改善箇所説明図

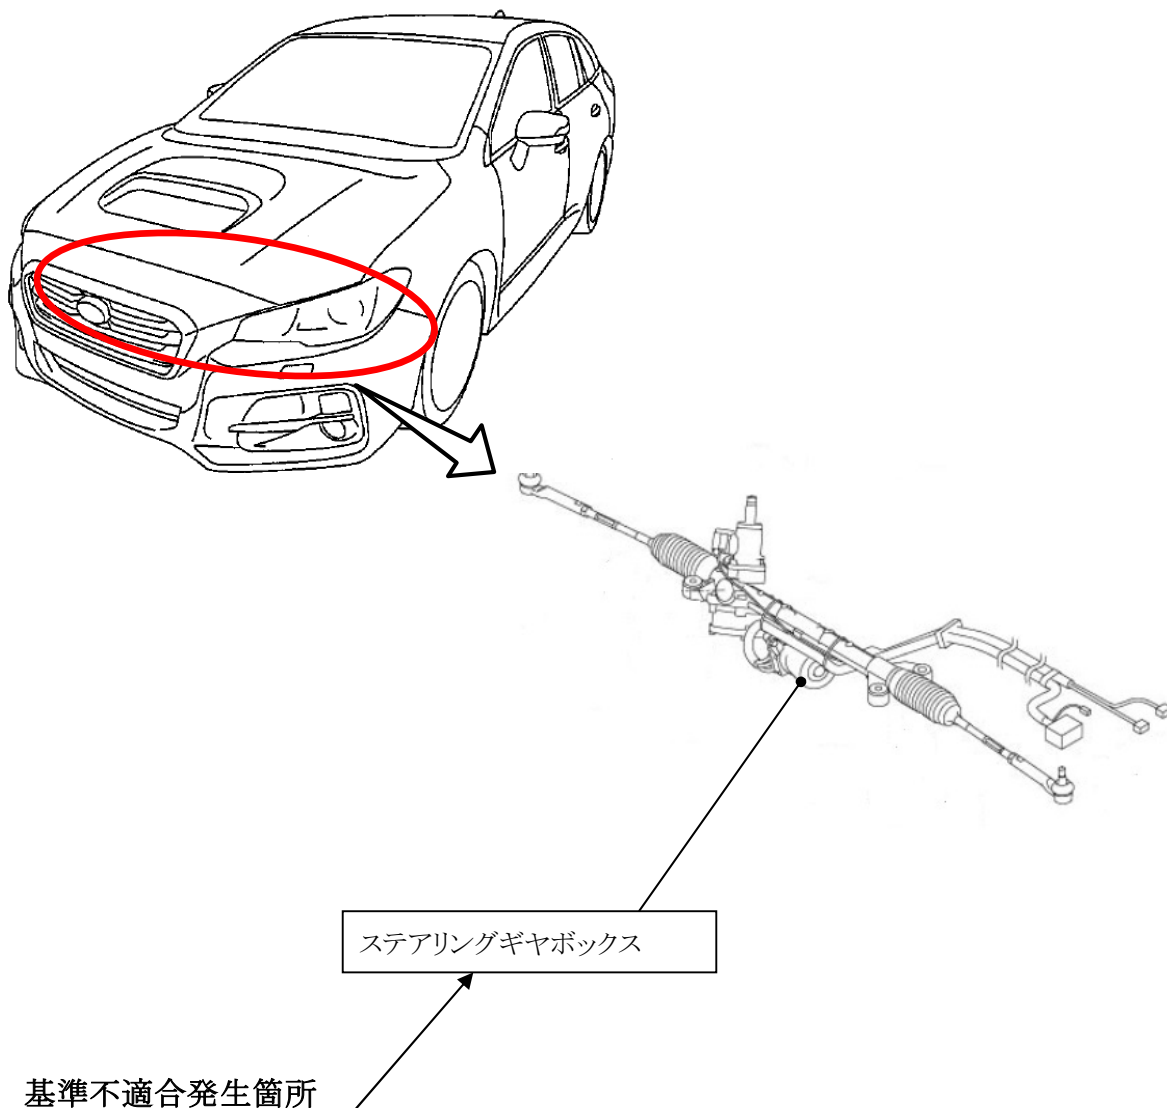
ステアリングギヤボックスにおいて、ラックギヤの製造が不適切なため、強度が不足しているものがある。そのため、使用過程において、損傷し、最悪の場合、ハンドル操作ができなくなるおそれがある。

全車両、ステアリングギヤボックスを点検し、該当するものはステアリングギヤボックスを良品に交換する。

打刻車台番号の1桁目上側に黄色ペイントを塗布する。
